BZP.271.20.2024

WYJAŚNIENIA I MODYFIKACJA TREŚCI SPECYFIKACJI

Budowa basenu pływackiego w Piekarach Śląskich

Projekt budowlany – rysunek nr 245-PB-ARC-AB-RZU-PZ-0920-A2:

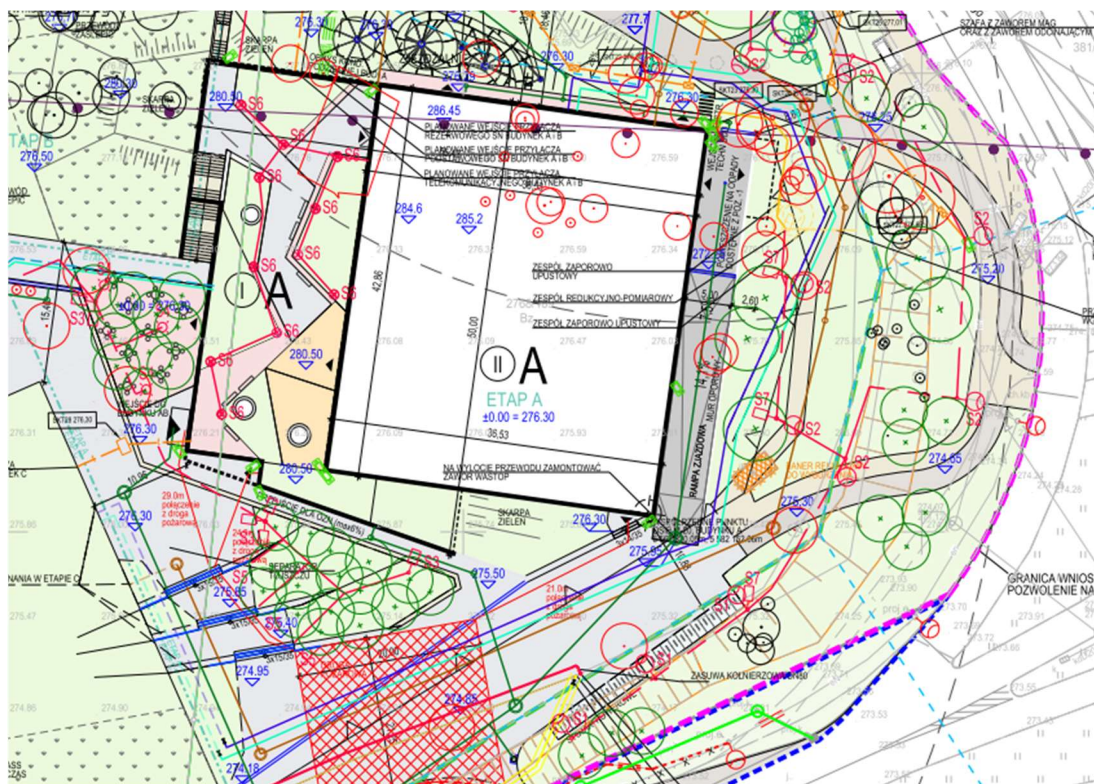
Prosimy o udostępnienie w projekcie wykonawczym rysunku oświetlenia PZT oraz schematu oświetlenia zewnętrznego. Na dzień dzisiejszy oświetlenie PZT jest uwzględnione wyłącznie w projekcie budowlanym.

Poniżej Zamawiający wskazuje rysunki i opracowania z Projektu Wykonawczego będące odpowiedzią na zapytanie:

Rzut PZT zawierający m. in. instalacje oświetlenia zewnętrznego
245-PW-ELE-EA-RZU-PZ-0003-A4 -PZT - EA - REWIZJA 1 - 28.03.2025 R (565)
Załącznik opublikowany w odpowiedziach 27 maja 2025r.

Schemat ideowy oświetlenia PZT
245-PW-ELE-EA-SCH-ZZ-1014-A4 -SCH OSW IDEOWY PZT - REWIZJA 1 -
06.12.2024 R (117)
Załącznik opublikowany w odpowiedziach 9 stycznia 2025r.

Schemat rozdzielnic odbiorów zewnętrznych ROZ-ZZ-A
245-PW-ELE-EA-SCH-PZ-1006-A4 -SCH ROZ-ZZ-A - REWIZJA 2 - 28.03.2025 R
(565)
Załącznik opublikowany w odpowiedziach 27 maja 2025r.

Opis techniczny dotyczący instalacji PZT
245-PW-ELE-EA-OTE-PZ-203-A5- REWIZJA 1 - 14.04.2025 R (301)
Załącznik opublikowany w odpowiedziach 27 maja 2025r.
